Þröngar gangstéttar og snjómokstur

Bæjarstjórn, Garðabæjar	
Stofn.dags.	19.10.20
Málafélagi	10.20
Mál nr.	2010294

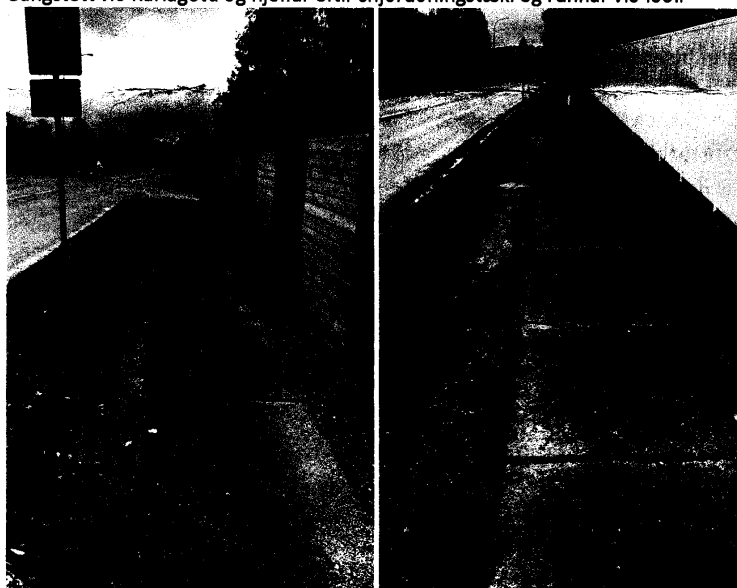
Einn angi af því að laga og endurgera gangstéttar er að snjómokstur reynir mjög á steypuna og snjómoksturstækin valda skemmdum á þeirri hlið sem snýr að grasinu. Tækin eru eins og þið vitið heldur breiðari en hinar almennu þröngu stéttar. Þannig myndast hjólfar utan við stéttarnar, þ.e. grasmegin. Þetta er t.d. mjög áberandi á Karlagötunni en gangstéttin sem er vestan við götuna er mokuð yfir veturinn og á vorin er moldarsvað sem nær ekki að gróa að fullu yfir sumarið. Þessa dagana er einmitt verið að endurgera stéttina á tveimur stöðum og er hún jafnþröng og áður. Á einu svæði var búið að endurgera stéttina og einnig hefur verið tyrft meðfram henni. Í vetur munu snjómoksturstækin skemma þennan gróður eins og áður.

Samkvæmt þessum myndum er ljóst að snjóruðningstæki verða að vera með hjól utan gangstéttar þannig að þessi viðgerð er augljós mistök og mun aðeins kalla á meira viðhald. Þannig má segja að verið er að sóa almannafé.

Spurning mín er þá sú hvers vegna eru gangstéttarnar ekki breikkaðar eins þörf er á og rakið er hér að framan.
